# Product Change Notice

Huawei PCN AR G3 -20120004 AR G3 AR2240 和 AR3260 路由器假拉手条变更通知

PCN 编号		AR G3 -20120004
PCN 版本		Rev: 01
PCN 分类		D
里程碑点	发布日期	2012 年 8 月 20 日
	执行日期	2012 年 9 月 30 日

- AR2240 路由器 7、8 槽位 XSIC 假拉手条变更示意图：

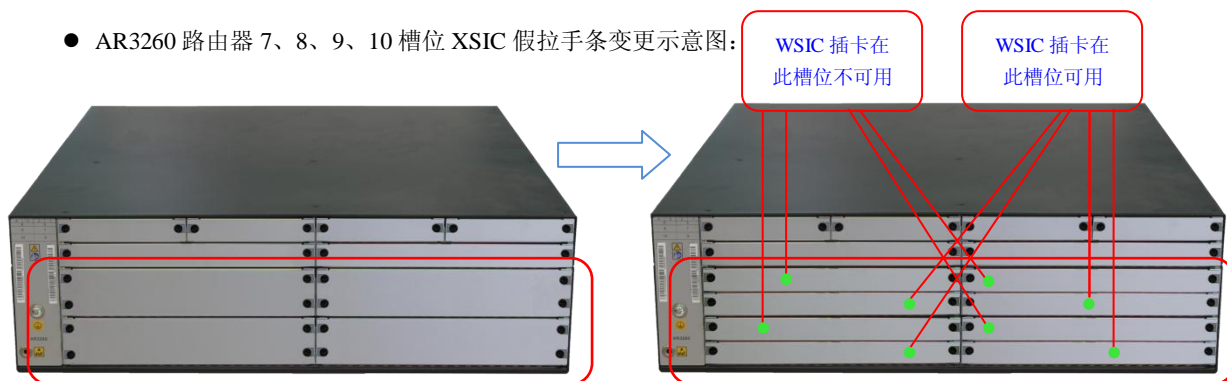
- AR2240 和 AR3260 路由器优化 WSIC 插卡使用在 XSIC 槽位的场景，AR2240 的 7、8 槽位和 AR3260 的 7、8、9、10 槽位的每个 XSIC 假拉手条由两个 WSIC 假拉手条替代(详见附件图示)。

- AR2240 路由器的 7、8 槽位和 AR3260 路由器的 7、8、9、10 槽位的每个 XSIC 假拉手条由两个 WSIC 假拉手条替代。此次变更不涉及产品功能变化。涉及到此次变更的机型包括 AR2240 和 AR3260。

注意：涉及到变更的 XSIC 槽位在假拉手条变更后仍只能使用一个 WSIC 插卡。
